CONTROLE DE FONCTIONNEMENT

RAPPORT DE VISITE SUR LE SYSTEME D'ASSAINISSEMENT NON COLLECTIF COMMUNE DE LABATUT

N° dossier : 11798 Nom de l'utilisateur : M PELLET Nicolas Adresse de l'immeuble : 13 R DE LA CARRERE Commune : LABATUT Section et n° parcelle(s) : B 897 à 900-927-928 Date de réalisation de l'assainissement : 2005	Propriétaire de l'immeuble : Nom du propriétaire : M. PELLET Prénom : Nicolas Adresse : 13 LOTISSEMENT DU PIC DU MIDI 65700 MAUBOURGUET
---	--

Plan et localisation de l'installation (Ech.:1/300):

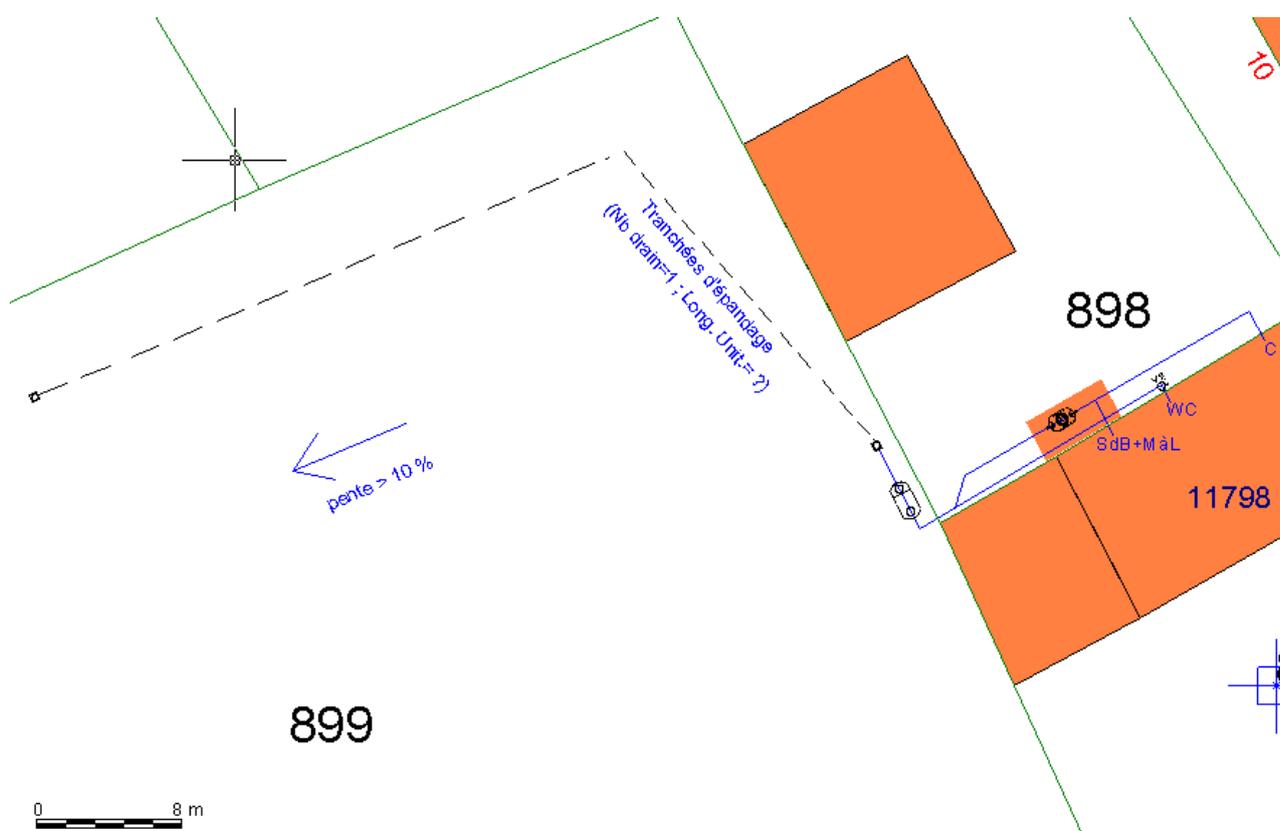
PRETRAITEMENT :							
Equipement(s) existant(s)	Accès	Vol.(m ³)	Nature eaux raccordées	Ventilations	Préfiltre	Date Vidange	Vidangeur agréée
Fosse toutes eaux : Oui	Oui	3	Toutes eaux	Primaire : Oui Secondaire : Non	Oui Intégré Cassette	2010	Non
Bac à graisse : Oui	Oui	NC	Eaux ménagères	/	/	NC	NC
Observations sur le prétraitement :			- ventilation primaire cassée - ventilation secondaire absente

FILIERE DE TRAITEMENT :							EH : EQUIVALENT HABITANT	
Equipement(s) existant(s)	Accès	Dimensionnement	Eaux raccordées	Implantation	Regard répartition	Regard bouclage		
Tranchée d'épandage	Oui	Nb drain = 1 Long. unit. = ?	Toutes eaux	<ul style="list-style-type: none"> • À 5 m de l'habitation : Oui • À 3 m de la limite de parcelle : Oui • À 3 m des arbres : Oui • À 35 m d'un captage d'eau potable : Oui • Recouvrement étanche : Non • Circulation ou stationnement de véhicule : Non 	Oui	Oui		
Observations sur le traitement :			- dispositif en partie dans le sens de la pente - regard de bouclage inaccessible

- Le propriétaire n'était pas en mesure d'indiquer le dimensionnement exact de la filière de traitement en sortie de fosse mais il pouvait assurer de la présence d'au moins une tranchée d'épandage ; ce qui paraît sous-dimensionné par rapport à la capacité d'accueil de l'habitation et la nature argileuse des sols de la commune. D'autre part, bien qu'aucun point de rejet n'a été observé, la tranchée d'épandage est implantée en partie dans le sens de la pente (forte > 10 %). Ainsi, au lieu de s'infiltrer dans le sous-sol, l'effluent est entraîné par la pente et dirigé jusqu'à l'extrémité de l'épandage. Dans ce cas, les eaux ont tendance à stagner dans le regard de bouclage ; ici ce regard n'était pas accessible le jour du contrôle donc non vérifiable. Pour le SPANC, il est donc impossible de se prononcer sur le fonctionnement de la filière de traitement.

- En accord avec les préconisations du DTU 64.1, remonter au-dessus du toit de l'habitation la canalisation de ventilation primaire et créer une ventilation secondaire, en aval direct de la fosse toutes eaux, l'équiper d'un extracteur conforme et la remonter également au-dessus de la toiture.

- Considérant la configuration de la filière de traitement, il faudra envisager des investigations plus approfondies et peut-être une réhabilitation de cette dernière en accord avec la réglementation en vigueur (DTU 64.1, arrêtés du 7 septembre 2009 et du 27 avril 2012, loi sur l'eau 2006, ...)
